Oggetto: richiesta chiarimenti

1) CAP. R.3.H " Impianti a pannelli solari" . Punto 2.6 "Potenza nominale del generatore solare".

OGGETTO: richiesta chiarimenti su Raccolta R – Ed. 2009.

Fig.1

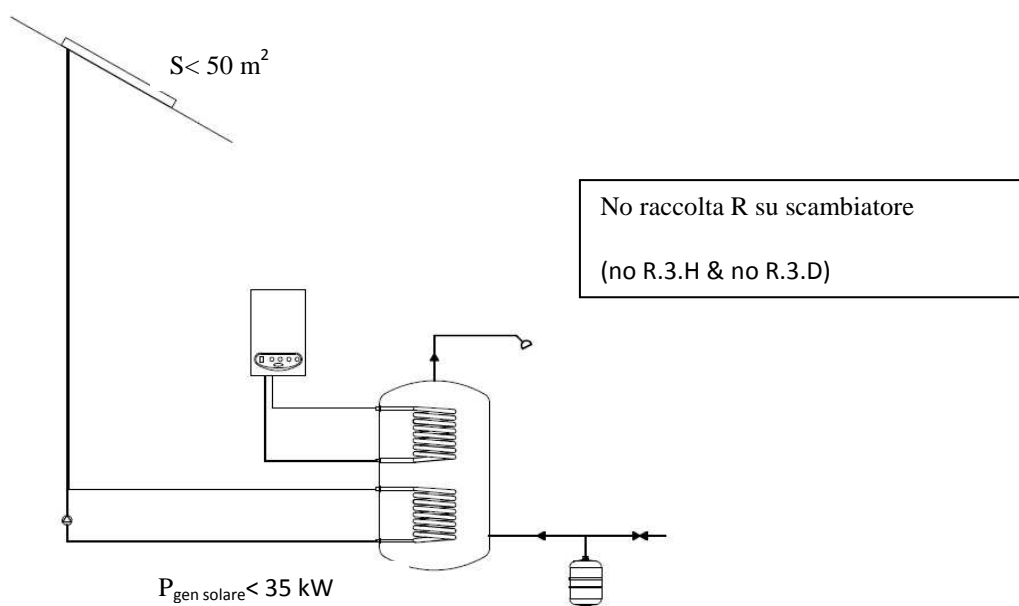
Per stabilire se l'impianto deve essere soggetto alle prescrizioni del capitolo R.3.H., le due condizioni ($S > 50 \text{ m}^2$ e $Q > 35 \text{ kW}$) devono essere soddisfatte contemporaneamente oppure è sufficiente che una delle due lo sia?

Si può ritenere che prevalga il superamento dei 35 kW (anche con superficie inferiore a 50 m^2), in linea con scopo e campo di applicazione dell'intera Raccolta R?

La nostra interpretazione di cui alle figure 1, 2 e 3 è corretta?

Non si applica neanche il capitolo R.3.D perché il bollitore (scambiatore) anche se alimentato da un fluido a temperatura potenzialmente superiore a 110 °C, è alimentato da generatore solare che è oggetto del capitolo R.3.H. Se nella circostanza di cui alla fig.1 (potenza generatore solare <35 kW), infatti, per l'impianto solare non è applicabile il cap. R.3.H. non si comprende perché si dovrebbe far ricadere il caso sotto il cap R.3.D.

In merito ai quesiti n. 1 e n.2 si concorda con l'interpretazione formulata.

5) CAP. R.3.F "Impianti con generatori di calore modulari", punto 3.2 "Circolazione del fluido termovettore"

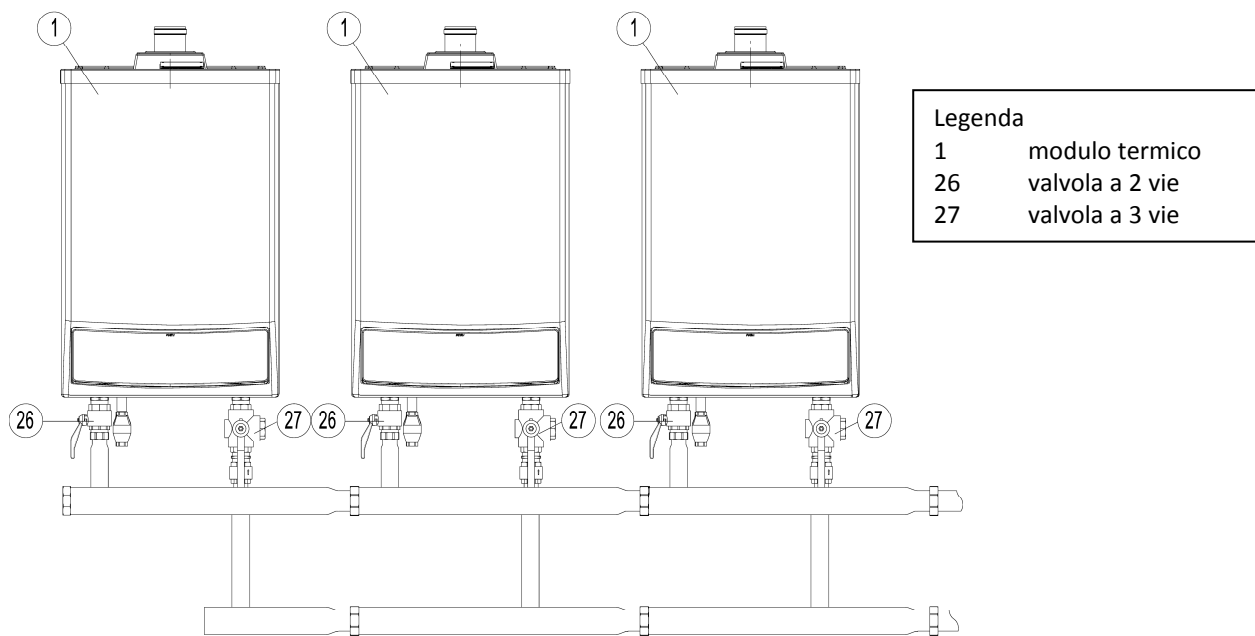
Allo scopo di poter intercettare uno o più moduli termici costituenti il generatore modulare, per esigenze di manutenzione, **riteniamo che l'adozione di una valvola a tre vie e di una valvola a due vie risulti essere la soluzione tecnicamente più valida nel rispetto del punto 3.2 del capitolo R.3.F.** La presenza della valvola a 3 vie, infatti, garantisce il contatto atmosferico in ogni caso (in ottemperanza a quanto previsto dal punto 3.2).

L'impiego di un'unica valvola a 3 vie (senza il supporto di un secondo organo di intercettazione) non consentirebbe, di fatto, l'intercettazione di un singolo modulo.

La nostra interpretazione è corretta?

Infine, per quanto riguarda il quesito n. 5, si concorda con la posizione espressa evidenziando che la valvola a tre vie, installata sul circuito di mandata dell'impianto, deve rispondere a quanto previsto dal punto 3.4 del cap. R.3.A e che in ogni caso sia garantito il rispetto del punto 3.4 del cap. R.3.B.
